FB61 – Planung Harscampstraße / "Schildplatz"

Anlass

Beratungen zur Umgestaltung des Schildplatzes 2018

Planungsvariante A

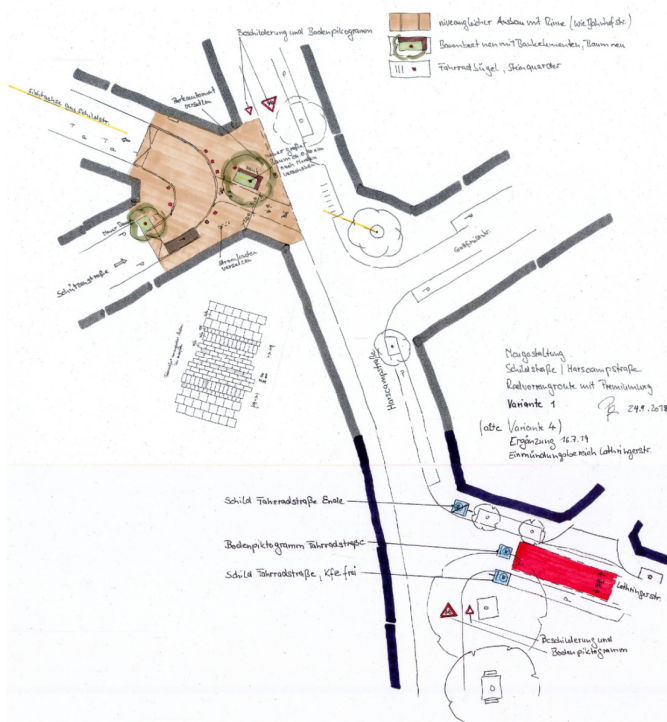
„keine Verbesserung gegenüber dem Ist-Zustand“

Planungsvariante B

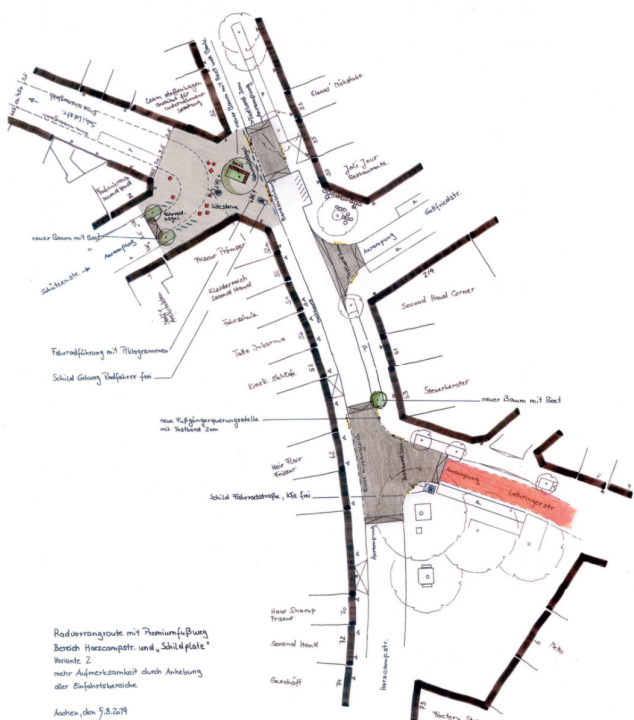
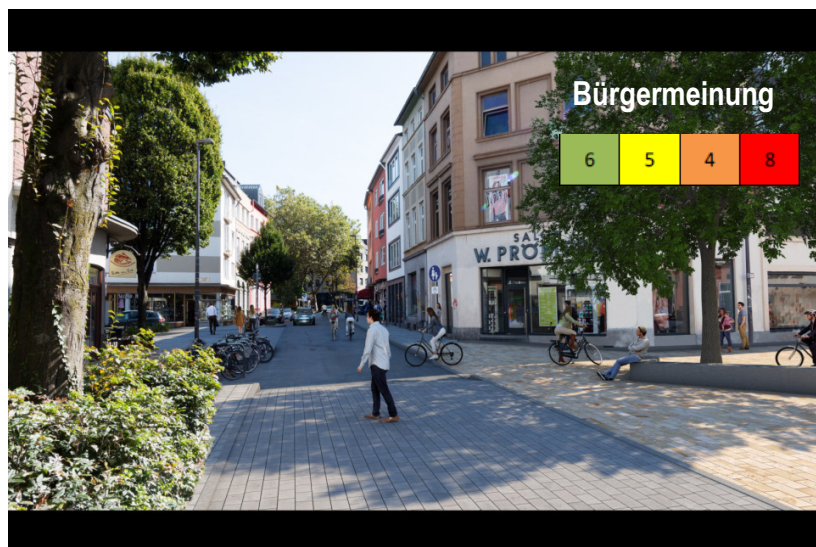
„Kompromisslösung“

„keine Verbesserung für den Radverkehr“

Planungsvariante C

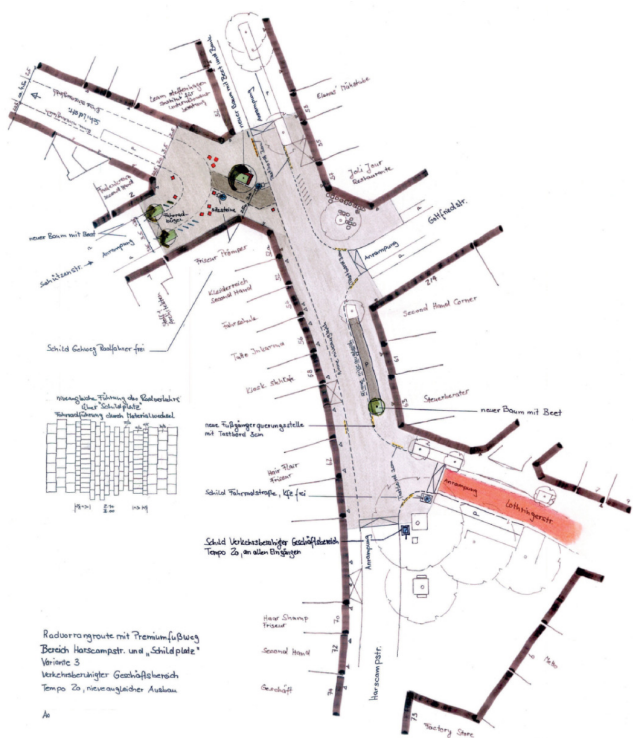
„Gleichberechtigung der Verkehrsarten – fair zusammen“

„Verkehrsberuhigung“

„Erhöhung der Aufenthaltsqualität“

„Bevorzugung des Radverkehrs (Rad-Vorrang-Route) fehlt“

Planungsvariante D

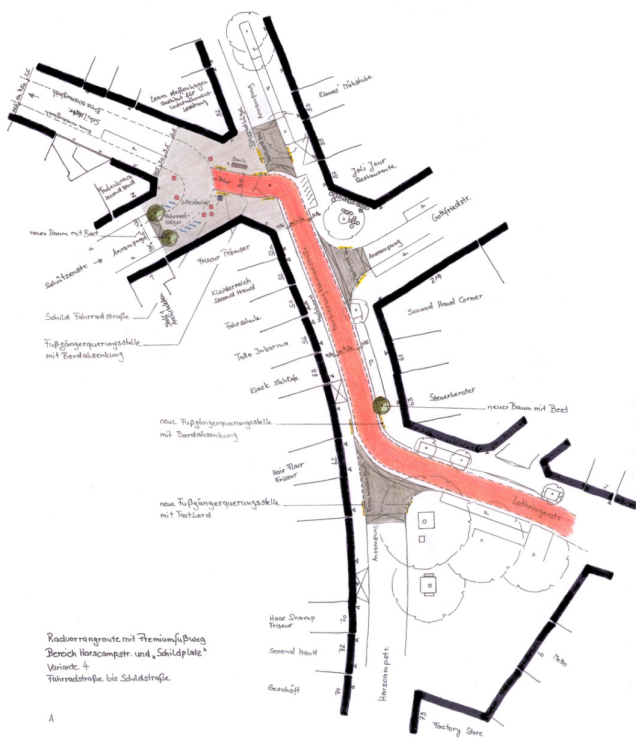
„ sehr radverkehrsfreundlich“

„klare Trennung der Verkehrsarten – insbesondere Fuß- und Radverkehr“

„Unterordnung des Fußverkehrs und andere Wegebeziehung als RVR und Premiumfußweg“

„Verschlechterung der Aufenthaltsqualität“

Planungsvariante E (Radverkehrsverbände)

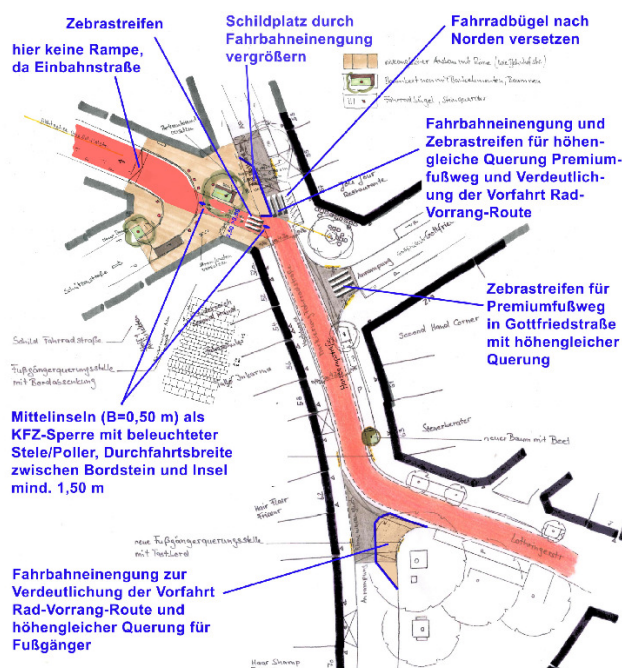
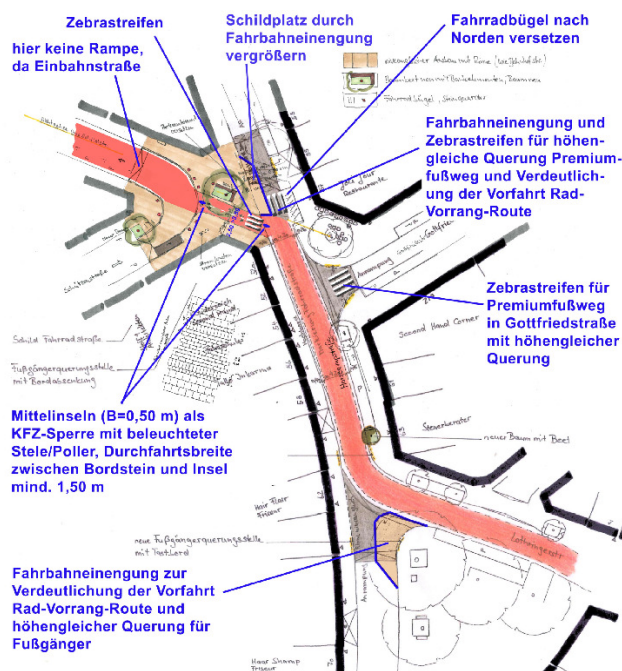
- FGÜ in Fahrradstraßen grundsätzlich möglich, aber an bestimmte Voraussetzungen gebunden (Kfz-Verkehrsstärken)
- Fahrbahneinengungen verhindern Abfluss des Verkehrs aus dem Verflechtungsbereich
- Mittelinseln erfordern VZ und entsprechende Sicherheitsräume
- Baumpflanzung ggfs. nicht möglich

Straßenquerschnitt Schildstraße
Bestand & Planung

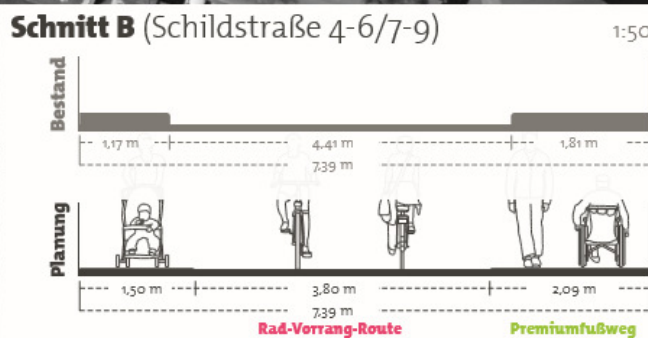
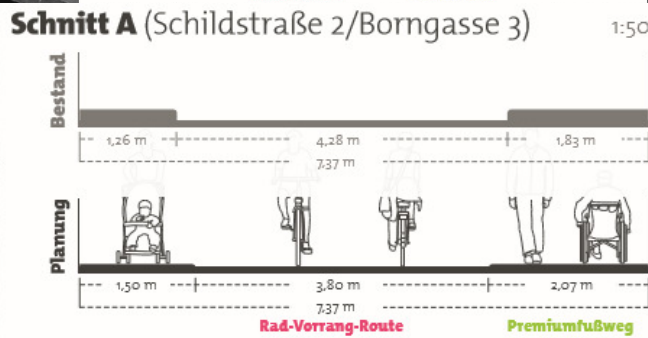
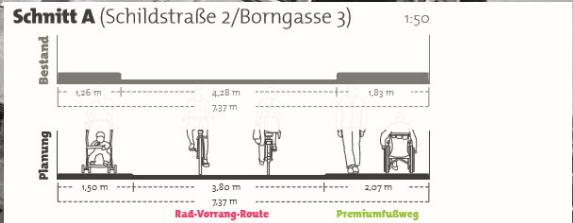
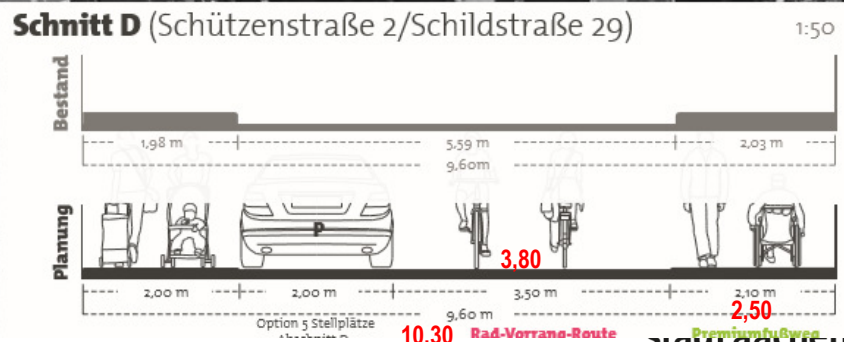
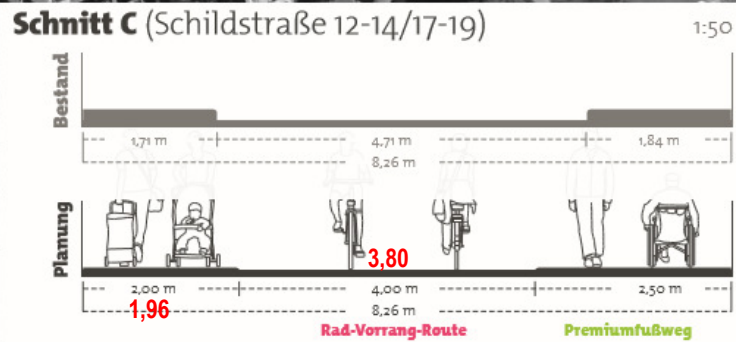
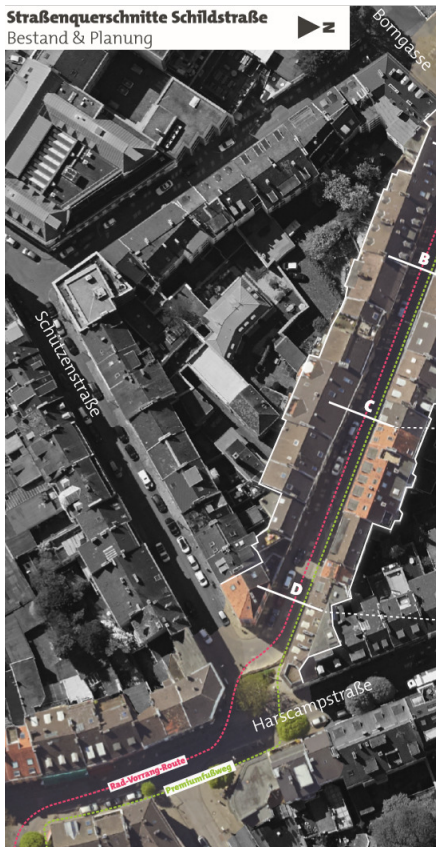
grundsätzlich richtige Richtung; Nachbesserungen nötig

- deutliche bauliche Trennung mit Hochborden (15 cm) gemäß Ziel 4 des Radentscheids
- Es sollte eine Fahrradstraße werden. Dazu sollte die Mindestbreite der Fahrgasse von 4,00 m nicht unterschritten werden.
- Pkw-Verkehr auf Anliegerverkehr reduzieren.
- Einrichtung von drei Stellplätzen als Ladezone wird als möglich erachtet; 5 Anwohnerparkplätze wegen Verkehrssicherheit abgelehnt.

- Umsetzung einer Fahrradstraße entsprechend der Standards zur Gestaltung von Fahrradstraßen in Aachen unter Berücksichtigung von Flächen für den Fußverkehr nicht möglich (< 4,0 m Fahrbahnbreite)
- Das Begegnen von 2 Rad und 2 Rad ist nicht und das Begegnen von 1 Rad und 1 Kfz ist nur mit eingeschränktem Bewegungsspielraum möglich
 - Entspricht daher nicht dem Qualitätsanspruch einer Fahrradstraße
 - Vorschlag: Tempo 30-Zone mit niveaugleichem Ausbau mit „Kompromissbreiten“ Gehweg und Fahrbahn
